A través de la presente se hace entrega de un (original) y dos copias en formato digital (2 CD) del documento de respuesta a la segunda información aclaratoria de acuerdo con los solicitado en la Nota DEIA-DEEIA-AC-0210-2311-2023 del 23 de noviembre de 2023 al Estudio de Impacto Ambiental Categoría II, titulado "Proyecto Solar Río Hato."

Documento de Respuesta A Nota DEIA-DEEIA-AC-0210-2311-2023

EOLONICA S.A.
Proyecto Solar Rio Hato

**Anexo 1. Mapa de Fincas que conforman
el proyecto.**

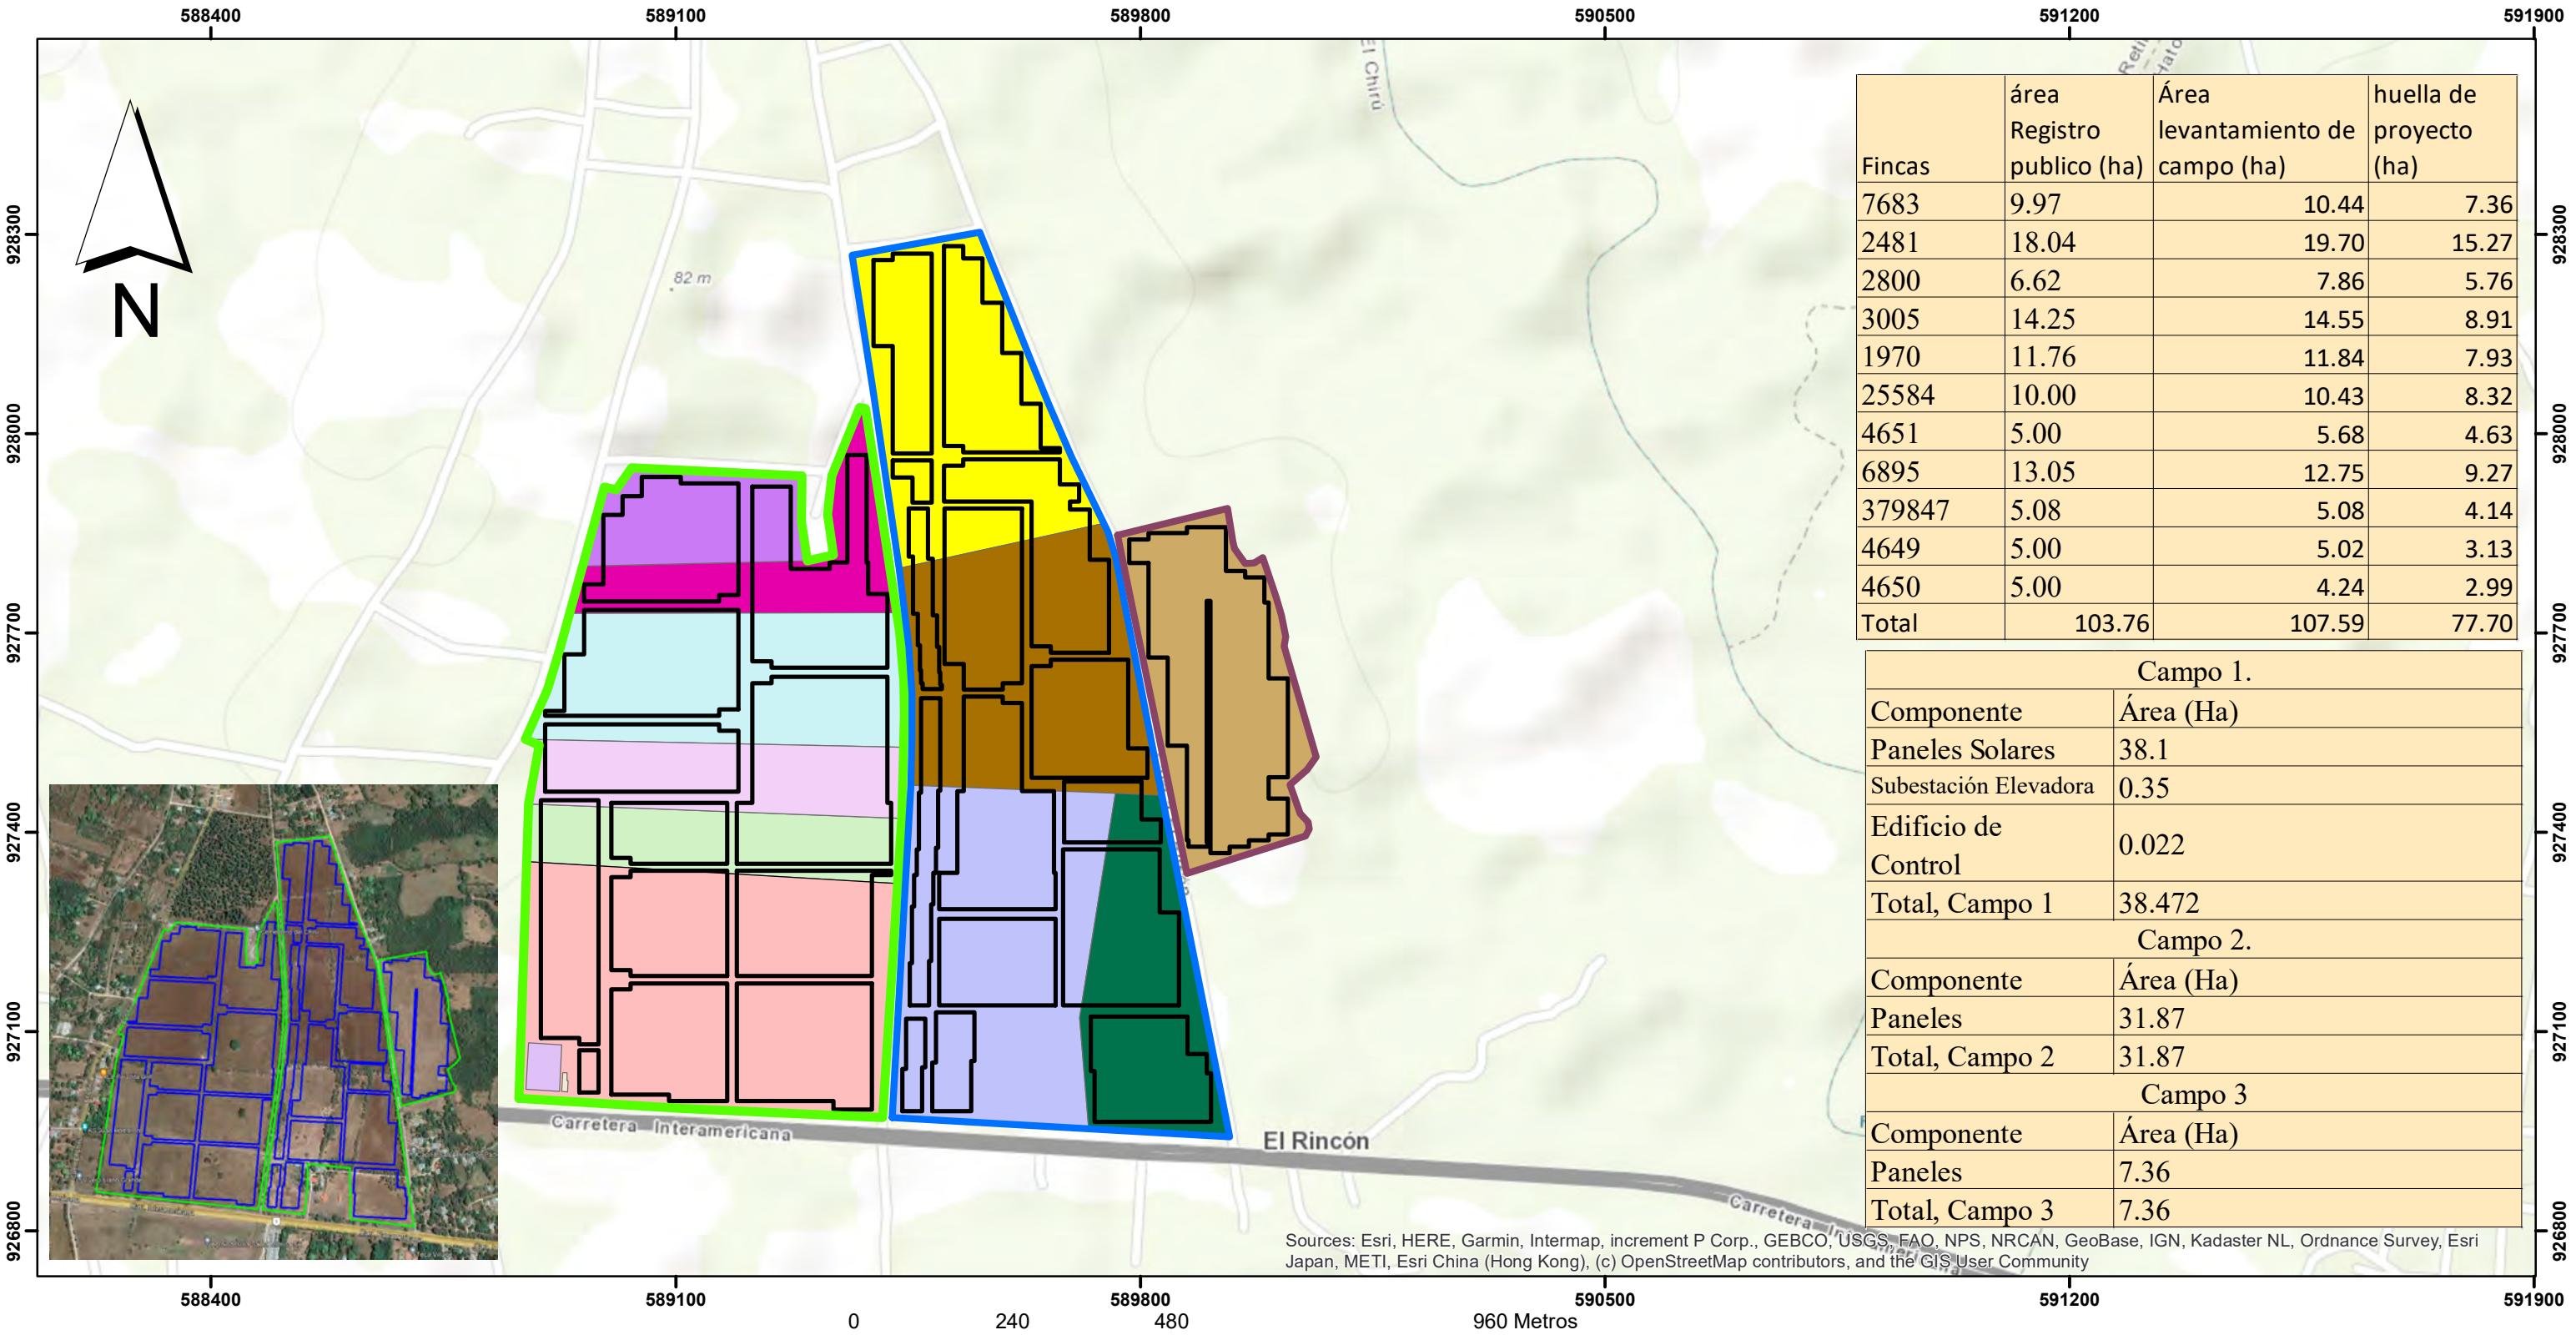
- c. Se reitera señalar mediante planos, las fincas y las superficies a utilizar de cada finca para el proyecto.

R/. En el **Anexo 1**. Se presenta un mapa con la ubicación de las fincas y la superficie a utilizar en cada caso, es importante aclarar que este fue elaborado utilizando como referencia los planos que se tienen de las fincas y la información levantada en campo a partir de los linderos existentes, por lo cual es un

aproximado, el promotor se compromete a entregar la información rectificada en previo a empezar la etapa de construcción, y esto es debido a que los trámites para esa actividad en la ANATI pueden durar de acuerdo con experiencias del pasado hasta dos años. Para respaldo en el **Anexo 2** se presenta copia autenticada de ANATI de los planos de las fincas 7683, 1970, 25584, 6895 y 379847 y copia simple de los planos de las fincas 2800 y 3005 que se utilizaron como insumos para el dibujo y ubicación de las fincas dentro de los polígonos del proyecto. Es importante señalar que se han realizado todas las gestiones para obtener una copia autenticada de los planos en la ANATI Regional Coclé, ANATI regional Veraguas, Archivos nacionales, ANATI Sede principal entre otras y en estas instituciones no consta planos de cuatro de las fincas que forman parte del polígono del proyecto, tanto así que en la regional de ANATI Veraguas departamento de estudio tenencial no costa en sus expedientes copia de los planos solicitados. ver nota en Anexo 3.

Anexo 4. Plano de Caminos Actualizado

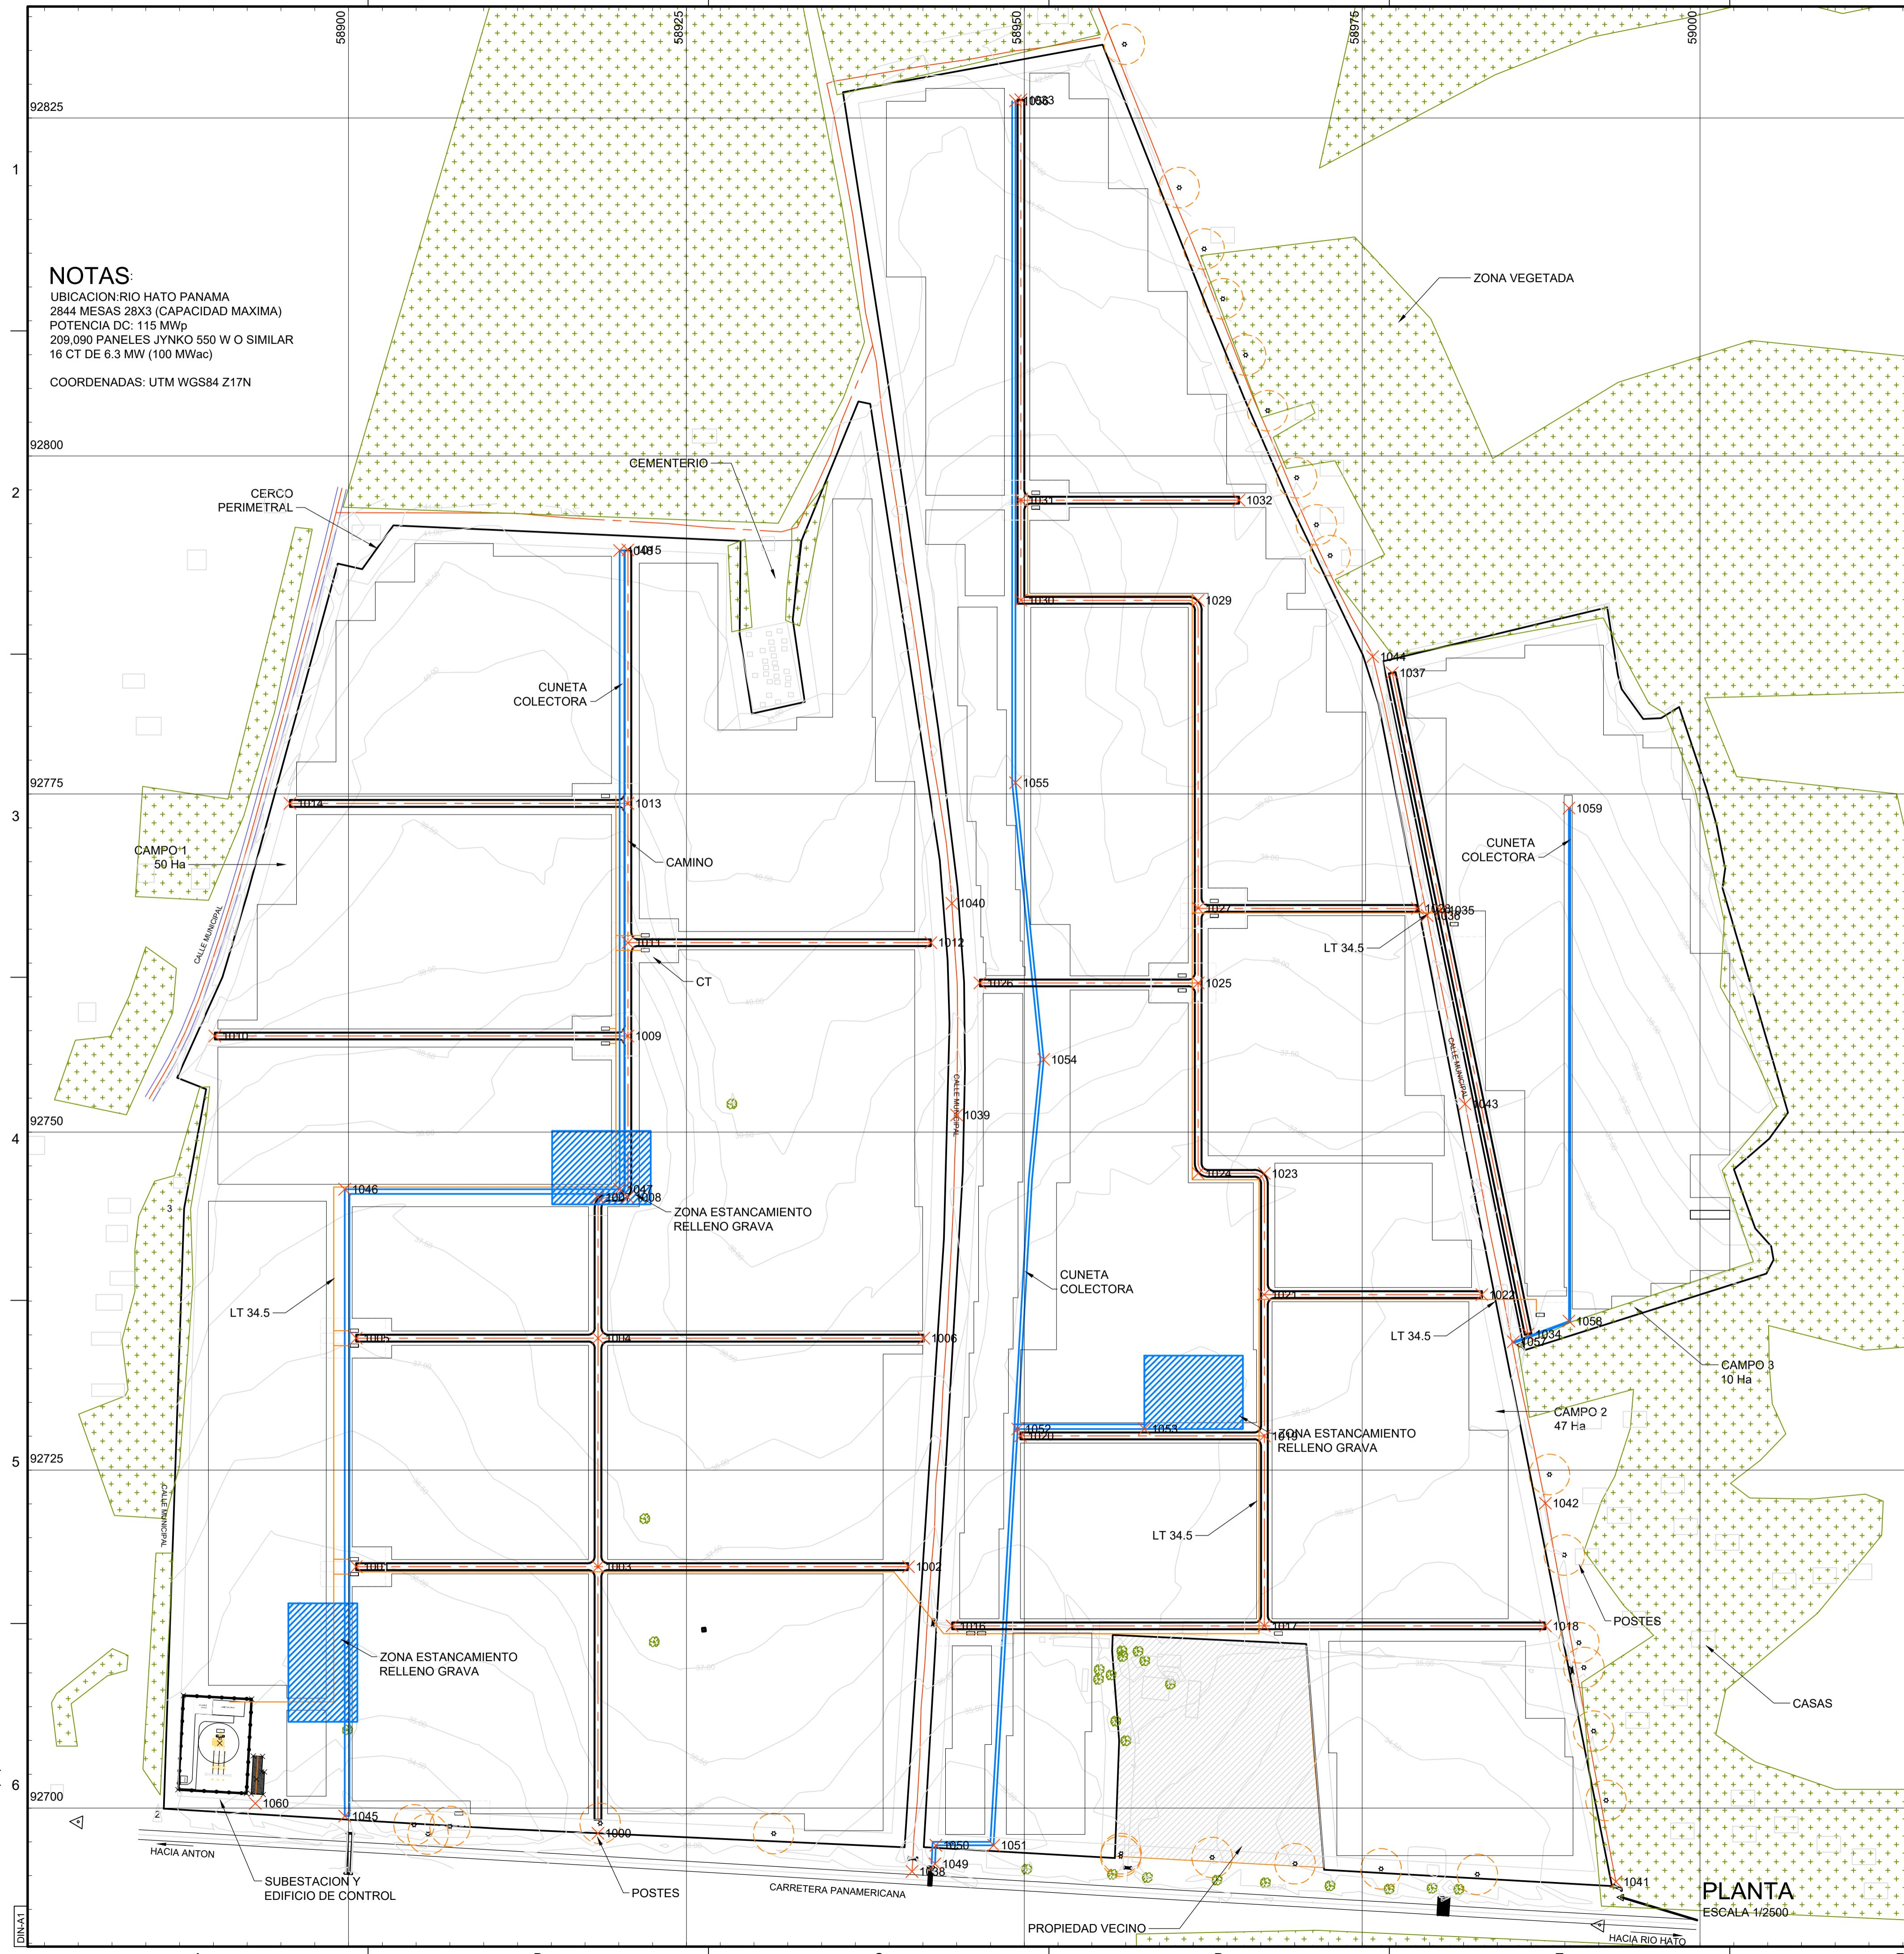
- a. Aclarar el sistema de tratamiento de aguas residuales a utilizar en el proyecto en la fase de operación.**

R/. El sistema de tratamiento de aguas residuales que se utilizará en la fase operativa del proyecto es el de tanque séptico, lo presentado en el Plano del Anexo 3 de la primera información aclaratoria, fue un error involuntario sobre el título del cuadro, ver en el anexo 4, del presente documento, el plano corregido.
